嘉義市綠能永續循環中心興建營運移轉案釋疑回復表

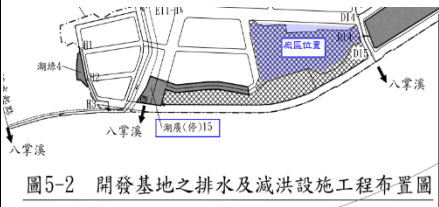
項次	章節	公告內容	請求釋疑問題	回復內容
		(1) 廢氣、藥劑、水等之流量與狀態		
94	興建基本需求書 4.7 III-25	4.7 灰渣處理系統 3. 底渣貯坑應至少可容納四天存量，且乙方應將甲方交付至新廠之可處理廢棄物焚化產生之底渣，以底渣吊車裝載於卡車運出清運至甲方指定之底渣處理廠。	因本案灰渣送廠外再利用處理，本廠空間狹小，規範要求採用灰渣坑及灰渣吊車的操作方式建議開放由廠商自行設計，以確保本廠空間可做最有效利用，敬請同意。	為增加操作彈性，乙方應將甲方交付至新廠之可處理廢棄物焚化產生之底渣，以底渣吊車裝載於卡車或採其他更優化設計方式運出清運至甲方指定之底渣處理廠。招商文件後續將補充說明。
95	興建基本需求書 4.7 III-25	4.7 灰渣處理系統 5. 飛灰處理系統需求包含：(2) 飛灰貯倉至少可容納四天存量，具震動及保溫加熱裝置，防止倉內飛灰發生架橋 (Bridging) 或結塊 (Caking)。	因飛灰極易潮解架橋，既使設置震動及保溫加熱裝置，若放置飛灰貯倉時間過長，無法防止潮解發生，導致飛灰架橋造成排出困難，建議配合每日操作飛灰穩定化系統，將可容納存量更改為二天存量。	飛灰貯倉存量係考量操作之不可預期性，飛灰貯倉至少可容納四天存量，請依約辦理。
96	興建基本需求書 4.8 III -28	4.8 儀控系統 4. 中央監控設備之規劃設計應考量下列要求： (6) 控制功能之規劃需考量個別設備之故障情形，不致因單一設備故障而影響焚化爐、汽輪機及發電機等設備之安全運轉，所有控制	焚化爐重要設備之安全運轉控制系統電源供應器、CPU 及網路通訊模組複置 (Redundancy) 備用功能，僅針對焚化爐重要訊號 I/O Redundancy。請確認上述規劃是否同意。 汽輪機/發電機控制系統 PLC 提供電源供應器、CPU 及網路通訊模組複置	1. 依公告內容，相關複置 (Redundancy) 備用單元，至少應包括考量焚化爐、汽輪機及發電機等設備之安全運轉。設備備援系統則不只是 I/O Redundancy 而已，亦包含電源供應器、CPU 及網路通訊模組等硬

項次	章節	公告內容	請求釋疑問題	回復內容
		系統電源供應器、CPU、I/O 及網路通訊模組等硬體備援及備用功能考量亦為必需。 6. 對全廠儀控系統功能設計應不致因單一設備之故障而影響焚化爐及汽輪機/發電機等設備之安全運轉。複置(Redundancy)備用功能須應用於對人員安全、設備保護及系統效益等有關之重要設備之設計。	(Redundancy)備用功能，PLC I/O 使用 simplex 並預留 20% IO spare。 請確認上述規劃是否同意。	體，均須備援。 2. DCS 或 PLC 均須預留 20% I/O spare 點數。
97	興建基本需求書 4.9 III-29	4.9 電氣系統 6. 考量供電穩定性，廠內高壓及中壓供電系統應以 Tie 連絡斷路器連接，燃燒及鍋爐系統應採廠內雙迴路供電，而其他低壓供電系統則以 Tie ACB 連接，當電力系統其中一迴路發生故障時，其備用電力迴路可及時提供協助，投入供電。	本案系統為台電之單一迴路供電，設置 Tie 連絡斷路器連接並無益於供電穩定性，且增加操作複雜度，雙迴路供電若非主開關元件故障跳脫，用迴路是無法即時投入提供電力使用，建議多設置主開關備品，亦可馬上更換使用，以達到單純化之設計及操作方便的需求，敬請同意。	1. 本案是否為台電單一迴路供電，需視日後廠商之電力系統電源規劃及與台電協商後決定。 2. 不論是否為單一迴路供電，設置廠內高壓、中壓、低壓之 Tie 斷路器有其必要性，當迴路故障跳脫或不明原因斷線，於釐清跳脫或斷線原因階段時，即可先行轉由備用電路迴路
